NÁVRH VYHODNOTENIA STANOVÍSK A PRIPOMIENOK UPLATNENÝCH PRI PREROKÚVANÍ

Zadania pre spracovanie Územného plánu zóny Horný Kramer 2020_17.6.2021 – PO a FO

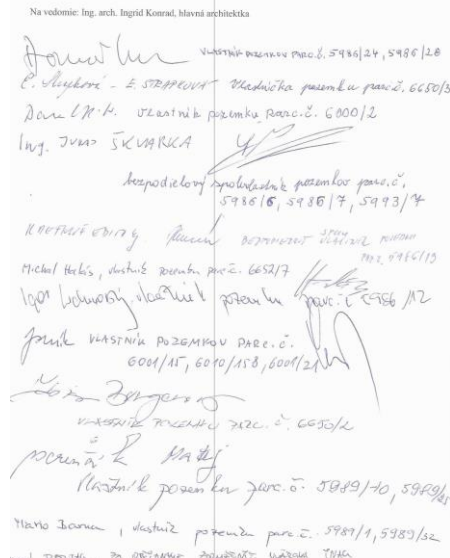
PČ	ÚČASTNÍCI PREROKOVANIA	STANOVISKÁ A PRIPOMIENKY	VYHODNOTENIE
12	Paed Dr. Zuzana Belicová, Ružová dolina 9 , 821 08 BA List doručený dňa 14.9.2020 Scan_14-09-2020_1549_DEN20200033141 	1. Rozšírenie ul. Bárdošová par. č. 21663/1 v úseku pri par. č. 5974/7 v kategórii MO 7,5/30 (MO 8/30) riešiť v zmysle priloženej dokumentácie a grafických návrhov. Odôvodnenie: momentálny návrh rozšírenia ul. Bárdošová je nevykonateľný. V území sa vybudoval betónový múr (5978/2), ktorý sa podľa platného ÚPZ nachádza v strede možného rozšírenia cesty. Z toho dôvodu predpokladám, že v tejto časti Bárdošovej sa možné rozšírenie bude realizovať od bet. múru, smerom cez cestu na úkor parcel č. 6001/5, 6003/16, 6003/7, 6003/2, 6003/47 a 6003/6. Garáž nachádzajúca sa na par. č. 6003/47 už teraz viditeľne stojí v prirodzenom rozšírení Bárdošovej ul.. Garáž má lichobežníkový tvar a svojou hmotou výrazne zasahuje do samotnej zákruty v danom mieste. Viditeľnosť v križovatke je mizivá a život ohrozujúca. Kolaudačné povolenie tejto garáže bolo sporné a záhadné. Aj z pohľadu terénu, výškopisu a polohopisu je jednoduchšie, lacnejšie a realizovateľnejšie rozšírenie Bárdošovej ul. na úkor pozemkov par. č. 6003/6 a 6003/47. Rovnako z pohľadu bezpečnosti navrhujem cestu ukladnúť a riešiť v ÚPZ ako pešiu zónu s max. povolenou rýchlosťou 20 km. 2. Zachovanie prepojenia a dobudovania ulice Vlárská v novom ÚPZ HK. Odôvodnenie: Vlárská ul. nemá iba lokálny charakter, ale prepája dve mestské štvrte Kramáre - Koliba. Dobudovanie ul. Vlárská chýba mestskej časti už viac ako 30 rokov. Jej prepojením sa vytvorí lepšia dostupnosť a obslužnosť lokality. Vybudovaním cesty sa zokruhuje trolejové vedenie a spojí lokality Kramáre a Koliba. Riešená je po vrstevnici - čo je najvhodnejší variant, ktorý treba zrealizovať.	1. Akceptované Vid' bod 10.2 podnet bude predmetom Návrhu 2. Akceptované. ÚPN-Z bude spracovaný v súlade s nadradenou územnoplánovacou dokumentáciou, ktorou je ÚPN hl.m. SR Bratislavy v znení zmien a doplnkov.

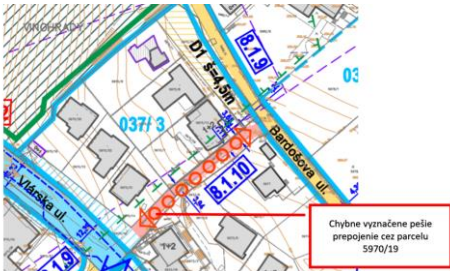
PČ	ÚČASTNÍCI PREROKOVANIA	STANOVISKÁ A PRIPOMIENKY	VYHODNOTENIE
13	Ing. Marián Hargaš a manžel, Irena, Vlárška č.68, 831 01 BA OZ „Vlárška inak“ List doručený dňa 27.7.2020 Detto List doručený dňa 28.5.2021 Scan_27-07-2020_0941_DEN20200027352 + detto 19323_5931_2021 zo dňa 28.5.2021 	1. ZÁVAZNÉ PODKLADY PRE ÚZEMNÝ PLÁN-PLATNÁ LEGISLATÍVA Žiadame, aby neboli opomenuté nasledovné predpisy: VYHLÁŠKA 532/2002, STN 736110 Projektovanie miestnych komunikácií, VYHLÁŠKA 549/2007 2. SÚČASNÉ POKRAČOVANIE KOMUNIKÁCIE VLÁRSKA nevyhovuje z hľadiska platnej legislatívy. V územnom pláne nebola rešpektovaná rozostavaná komunikácia Vlárška takzv. spodným variantom. Nezákonným postupom bolo presmerované pokračovanie komunikácie Vlárška do takzv. stredného variantu... 3. NÁVRH ZMENY ÚZEMNÉHO PLÁNU - NOVÉ RIEŠENIE PREPOJENIA KRAMÁROV A KOLIBY Žiadame zmenu územného plánu tak, aby bol rešpektovaný návrh v posudku z roku 2006 Dr.h.c. prof. Ing. Viery Medelskej, DrSc., ktorá doporučuje nové trasovanie pokračovania Vlárskej v celkovej dĺžke asi 750 m od mosta nad Magurskou okrajom lesa s vyústením na Ceste na Kamzík pri križovatke s Brečtanovou ulicou v mieste, kde je v územnom pláne rezerva pre MHD... - Prepojenie Kramárov a Koliby v územnom pláne navrhujeme dvoma komunikáciami: - súčasnou Bárdošovou (obslužná komunikácia bez prejazdov) - pokračovaním Vlárskej od mosta nad Magurskou ulicou okrajom lesa poza filmové ateliéry 4. NÁVRH ZMENY VYUŽITIA ÚZEMIA, V MIESTE KDE JE SÚČASNÉ POKRAČOVANIE KOMUNIKÁCIE VLÁRSKEJ Žiadame zmenu územného plánu tak, aby bola rešpektovaná platná legislatíva a aby v priestore, kde je v súčasnosti navrhnuté pokračovanie Vlárskej (od mosta nad Magurskou po Jeséniovu ulicu) bolo riešené územie nasledovne: - ruší sa pokračovanie komunikácie Vlárskej v trasovaní od mosta nad Magurskou smerom na Jeséniovu ulicu - Bárdošova ulica sa rieši ako obslužná komunikácia, tak, aby neumožňovala prejazdy v súlade s STN 736110 Projektovanie miestnych komunikácií, čl. 3.1.4., t.j. nebude napojená na most nad Magurskou - preklasifikuje sa úzka ulička v úseku od križovatky s Bárdošovou po Jeséniovu (omylom nazvaná súčasná Vlárška) na obslužnú komunikáciu s prvkami skľudnenia tak ako to umožňuje stávajúca zástavba na tejto komunikácii v celkovom štrkovom usporiadaní 8 m, slepá. - Požadujeme, aby priestor medzi škôlkou, základnou školou a reštauráciou Slamená buda na Jeséniovej nebol v územnom pláne riešený ako obratisko trolejbusov a aby nebolo do tohto priestoru vedené vyústenie rušnej komunikácie - pokračovania Vlárskej z mosta nad Magurskou. Žiadame, aby tento priestor na Jeséniovej ulici bol v územnom pláne riešený ako námestie s priestorom aj pre oddych. 5. NOVÝ HORSKÝ OKRUH - Navrhované nové trasovanie Vlárskej v dĺžke cca 750 m od mosta nad ... môže mať od Cesty na Kamzík pokračovanie na druhú stranu Karpát v dĺžke cca 1300 m - obchvat Koliby. Mohol by sa tak vytvoriť nový horský okruh v celkovej dĺžke cca 2050 m. 6. ZÁVER žiadame, aby orgán územného plánovania navrhované trasovanie pokračovania Vlárskej v územnom pláne prehodnotil.	- Berieme na vedomie - Berieme na vedomie - Berieme na vedomie – nakoľko ide o stabilizované územia kde nie je predpoklad nárastu dopravy súvisiaci so zmenami funkcie, uvedené riešenie obchvatu po preverení dopadov na životné prostredie môže byť zapracované v návrhu ako výhľad. 1. odrážka/ Neakceptované. ÚPN-Z bude spracovaný v súlade s nadradenou územnoplánovacou dokumentáciou, ktorou je ÚPN hl.m. SR Bratislavy v znení zmien a doplnkov. 2. a 3. odrážka Berieme na vedomie podnet bude predmetom Návrhu, 4. odrážka Neakceptované. Obratisko je VPS - Berieme na vedomie - Berieme na vedomie
